ADMINISTRACIÓN DE FERROCARRILES DEL ESTADO

Asunto: L.P 1/17

COMUNICADO N° 5

**L.P 1/17- Servicio de Mantenimiento Sistema de Pasos A Nivel en
Área Metropolitana.**

Fig. 1 Imagen del Cartel adhesivo de Ejemplo.

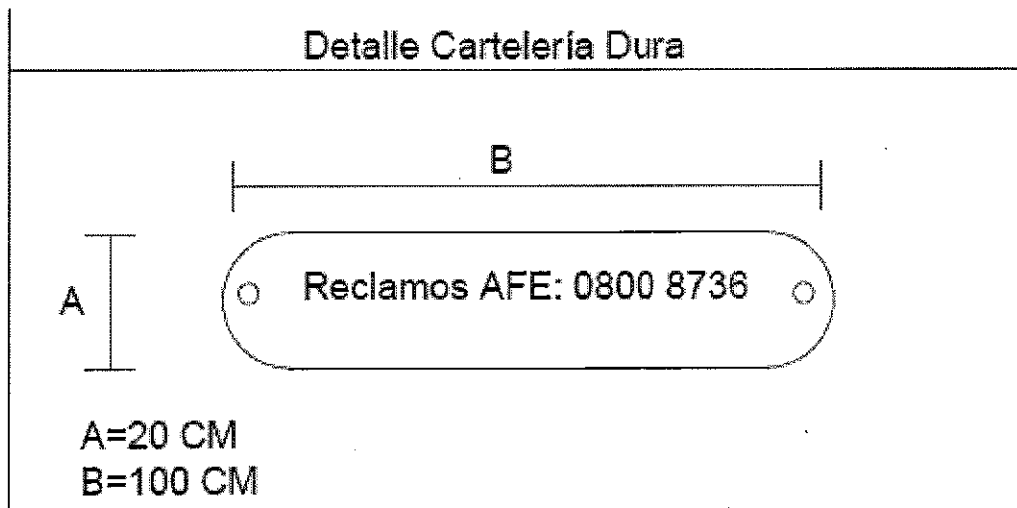
En el pliego en C3 se hace referencia al formato de cartel rígido y cartelería autoadhesiva, para los que se requiere su reposición como parte del mantenimiento preventivo. Teniendo en cuenta que actualmente no existen dichos carteles, no entendemos a que hace referencia el pliego cuando menciona su reposición. Agradecemos su explicación al respecto.

Los carteles adhesivos si existen.

La colocación de los mismos actualmente se hace enteramente por cuenta y acción de la Administración.

El Adjudicatario deberá adquirir y colocar los carteles según la siguiente especificación como parte de los preventivos en cada PAN.

Son carteles adhesivos, de 20cmX26cm conforme imagen de la Fig.1.

Complemento CS Punta Hoja de Barrera

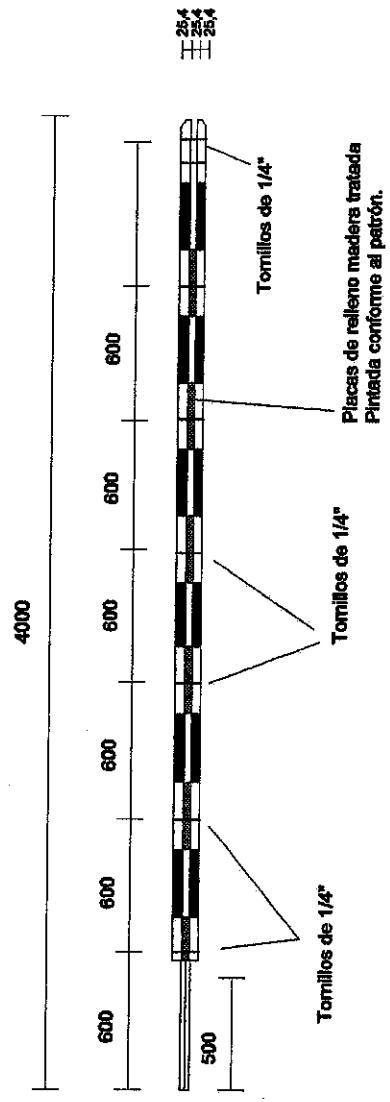
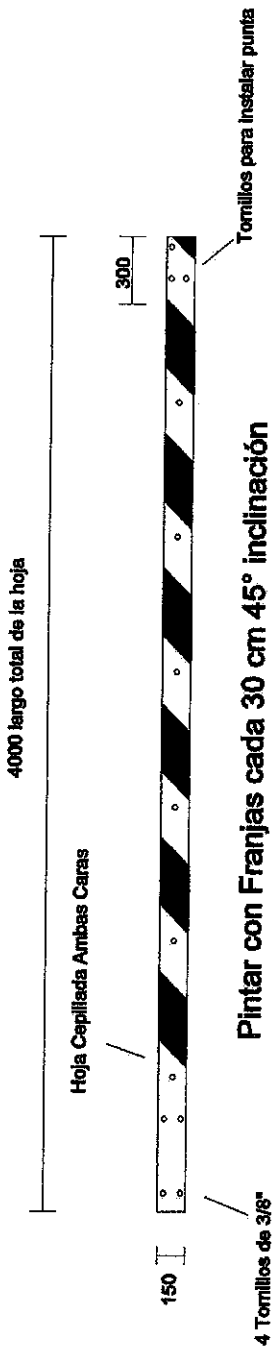
2. **Se adjunta;** Complemento C8 actualizado (Diseño de hoja barrera base y puntas) y Complemento C2 actualizado (Lista de componentes principales).

➤ **Debe decir;**

Hoja Base de Barrera y puntas.

Descripción: Hoja Base de Barrera de madera y sus puntas.

Referencia: Referencia según C8.

Características generales:

- Dimensiones según C8.
- Debe estar hecha en 2 piezas de madera unidas por tornillos los cuales forman un sándwich con un taco separador de la misma madera en los puntos de apriete.
- Los distintos tipos de punta se ajusta a la hoja base por medio de tornillos conforme a lo indicado en C8.
- Maderas admisibles: Las maderas que establecen la calidad mínima admisibles son; Pinotea tratada, de 1" mínima de espesor, Finger Joint de Eucaliptus Grandis o alguna madera similar.
- Debe estar pintada con Pintura sintética de alta durabilidad. Espesor mínimo de la capa de pintura 10 micras. En colores blanco y negro.
- Cada 50 cm. de la base debe colocarse una chapa con pintura reflectiva de color blanco, adherida a la hoja de barrera mediante tornillos. Medida aproximada de la chapa : 10 x 4 cms.

Material de Hoja Base de Barrera Conforme Anexo II

Material de Hoja Punta de Barrera Conforme Anexo II

Pintar con Franjas cada 30 cm 45° inclinación en coherencia con Hoja Base
